**PROYECTO: VILLA SICILIA**

**PROMOTOR: INMOBILIARIA S.V, S.A**

**Nº DE EXPEDIENTE: DRCH-IF-012-2020**

**MINISTERIO DE AMBIENTE  
DIRECCIÓN REGIONAL DE CHIRIQUÍ  
SECCIÓN DE EVALUACIÓN DE IMPACTO AMBIENTAL  
INFORME TÉCNICO DE EVALUACIÓN DE ESTUDIO DE IMPACTO AMBIENTAL  
No. 12-2019**

### Imagen y Hoja topográfica

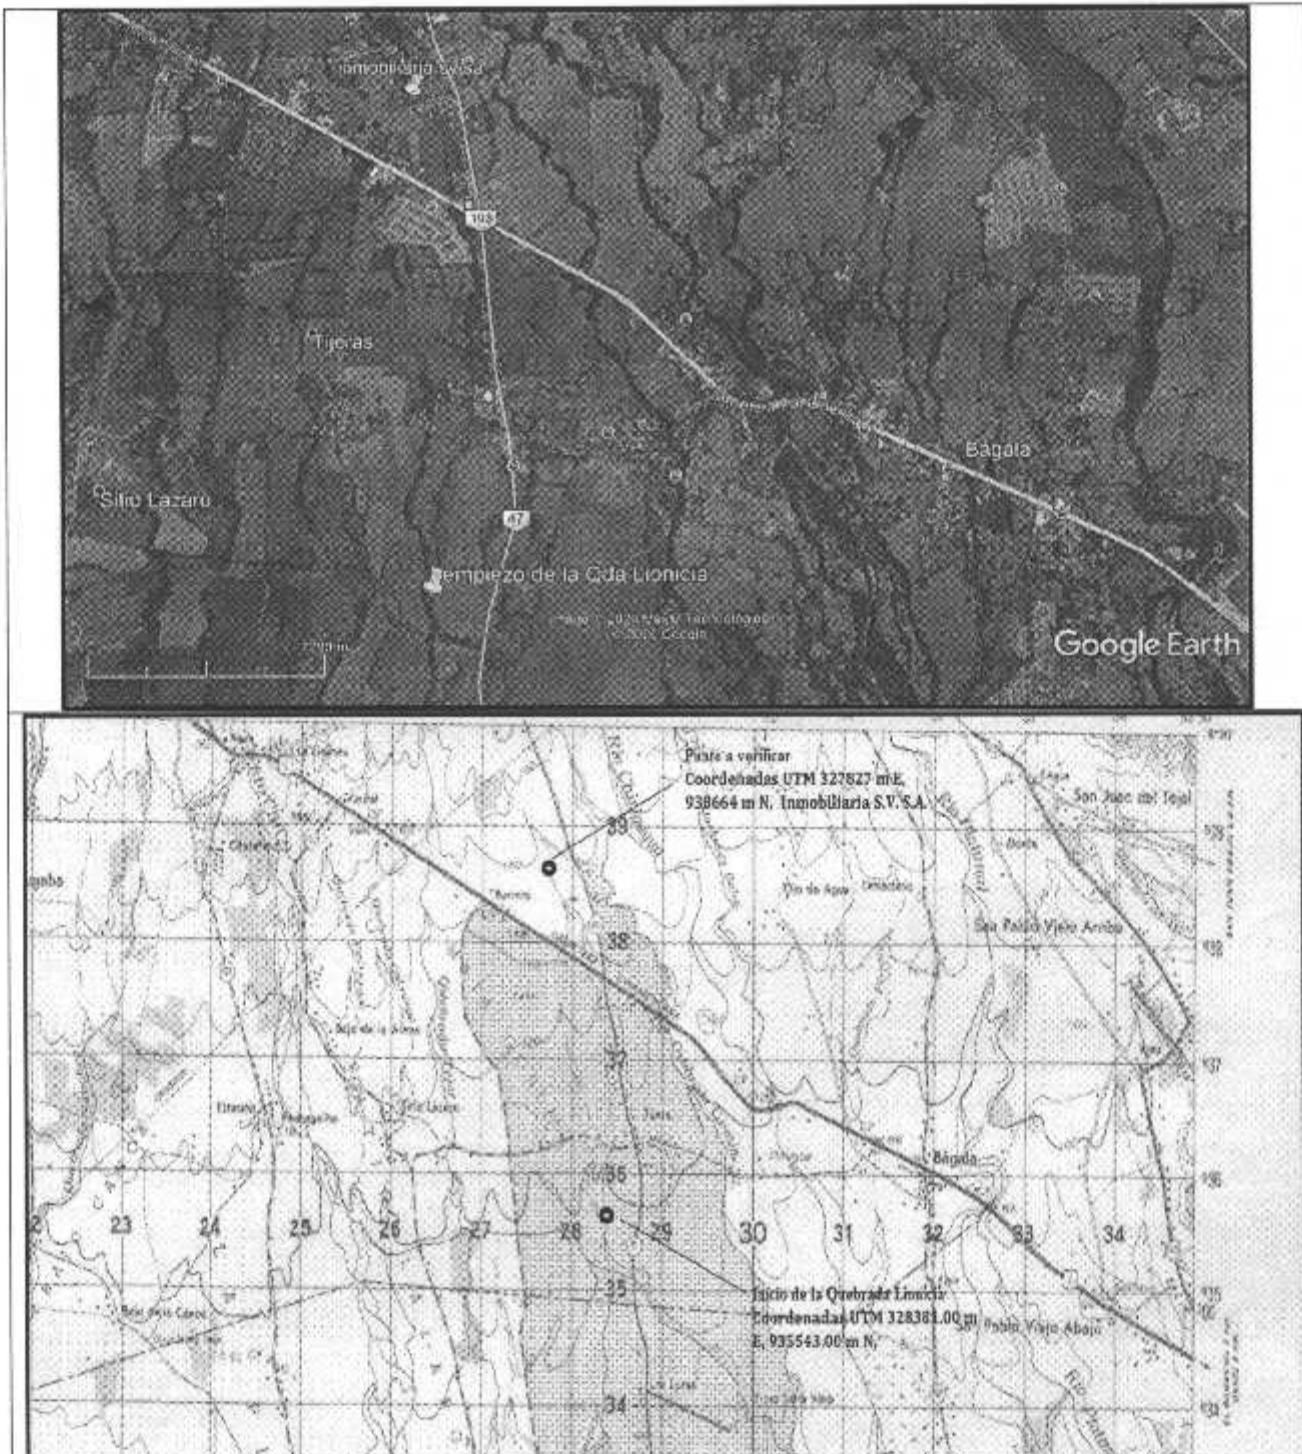
En relación a su nota SEIA-043-06-2020 fechada 23 de junio de 2020 y recibida en La Sección de Seguridad Hídrica el 29 de junio del presente año, referente a que si una fuente denominada Quebrada Lionicia es intermitente o permanente y proporcionó coordenadas UTM como referencia del punto colindante con el polígono del Proyecto a realizar: Villa Sicilia en el Distrito de Boquerón, le indicamos lo siguiente:

1. La formación de la Quebrada en su parte inicial está relacionada con la lluvia. Cuando cae la lluvia llega un punto que la capacidad de absorción del suelo se satura y el agua escurre a travez del cauce en estación lluviosa. Se puede decir que en el punto en mención es un drenaje de agua intermitente.

2. Aguas abajo siguiendo el drenaje se puede observar que el mismo se profundiza hasta una capa de saturación permanente, de esta manera el agua transportada se mantiene en el cauce y no se filtra, por ello se considera Quebrada donde inicia el recorrido permanente.

3. Desde las Coordenadas UTM proporcionadas 327827 m E, 938664 m N, hasta el inicio de la Quebrada Lionicia (328381.00 m E, 935543.00 m N) hay 3,689 metros de longitud.

4. El area donde se ubica el punto a desarollar el Residencial Villa sicilia, es colindante o es atravesado por un drenaje pluvial, el cual evacua las aguas de precipitación pluvial (lluvia), que son conducidas aprovenchando la topografía y vierten sus aguas a la Quebrada aguas abajo de nombre Lionicia.
